多核種除去設備等処理水の取扱いに関する 実施計画変更認可申請書の一部補正【概要】

2023年2月14日
東京電力ホールディングス株式会社

1-1. 実施計画の一部補正の概要

4-4. インベントリ評価による測定・評価対象核種の選定

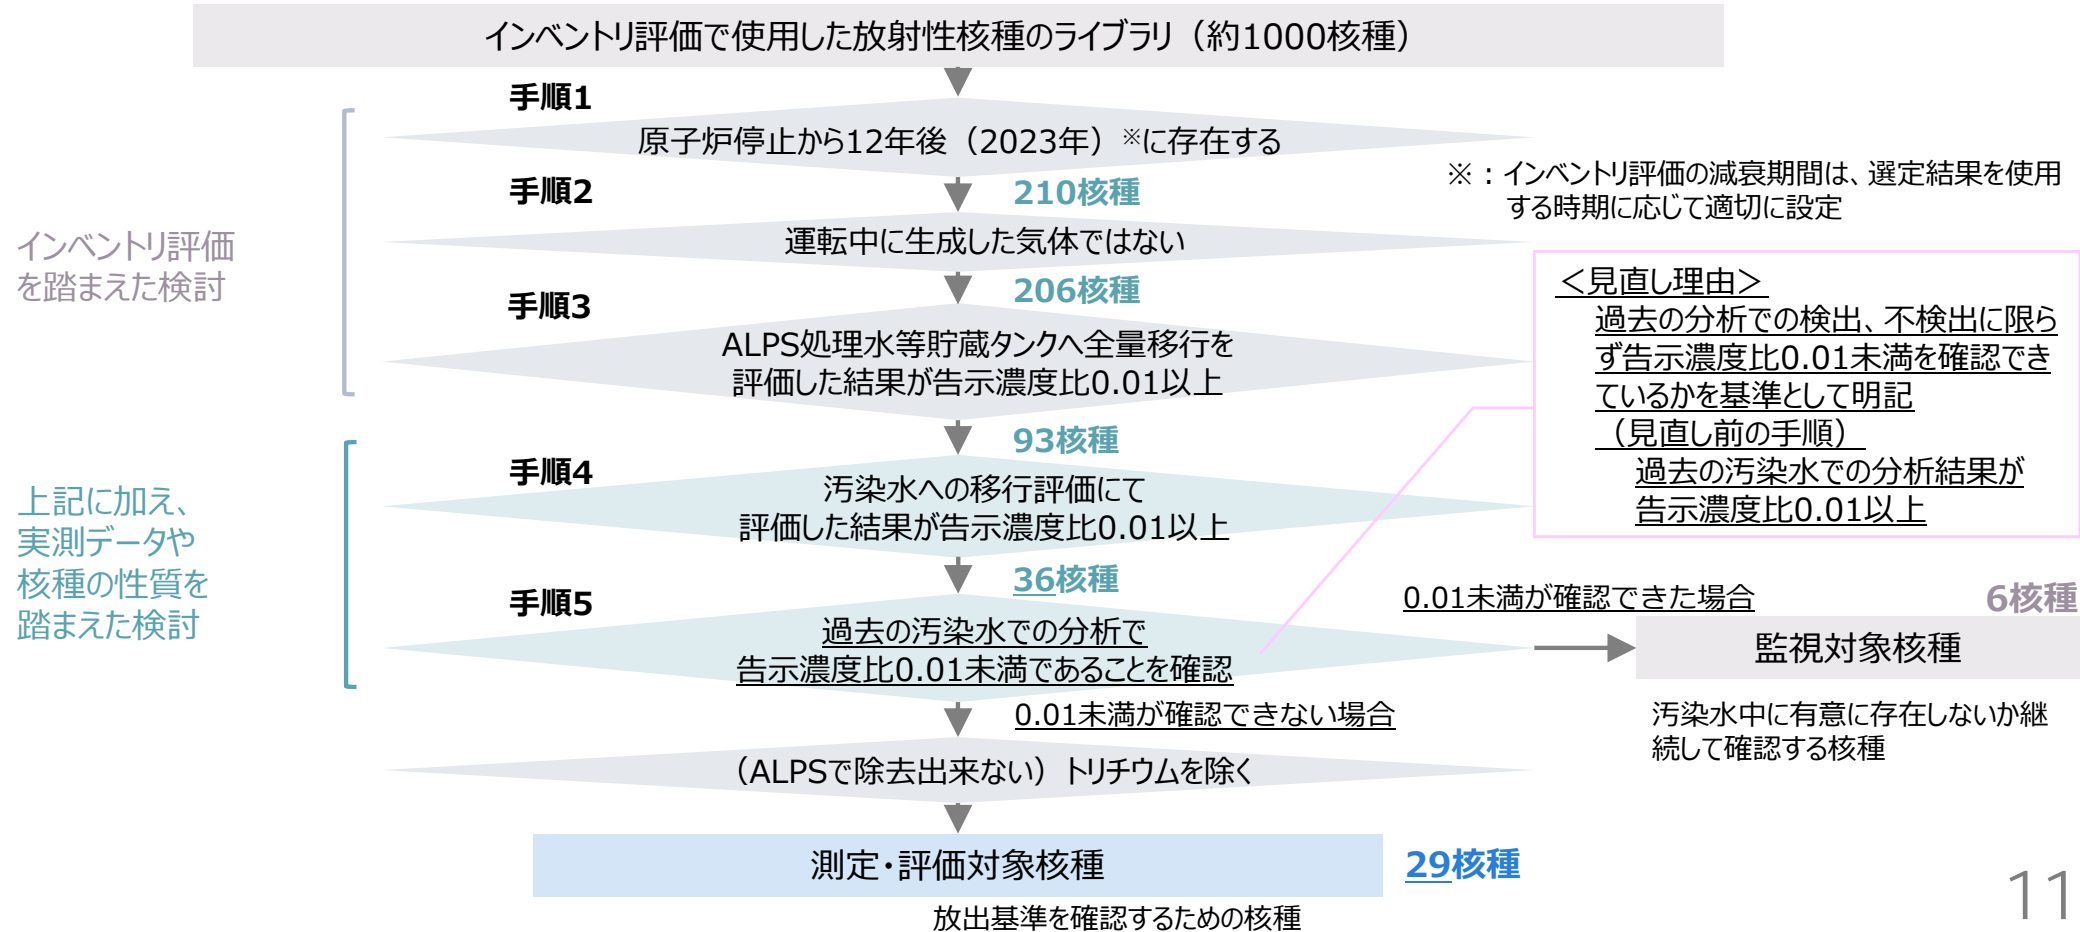
- 測定・評価対象核種は、下記に示す選定フローに基づき選定。
- 選定フローでは、IAEAや原子力規制庁の指摘を踏まえ、最初に、核種の半減期を考慮して現実的に存在している核種を選定します。その上で、ALPS処理水等貯蔵タンク内へ全量の放射性物質が移行をしているという仮定※をおき、机上での検討を改めて行っています。さらに、12年間蓄積してきた汚染水の実測データや核種の性質も踏まえて、汚染水中に有意に存在する可能性のある核種を評価しています。
- 補正申請では、特定原子力施設の実施計画の審査等に係る技術会合等での議論を踏まえ手順5の一部見直しを実施。
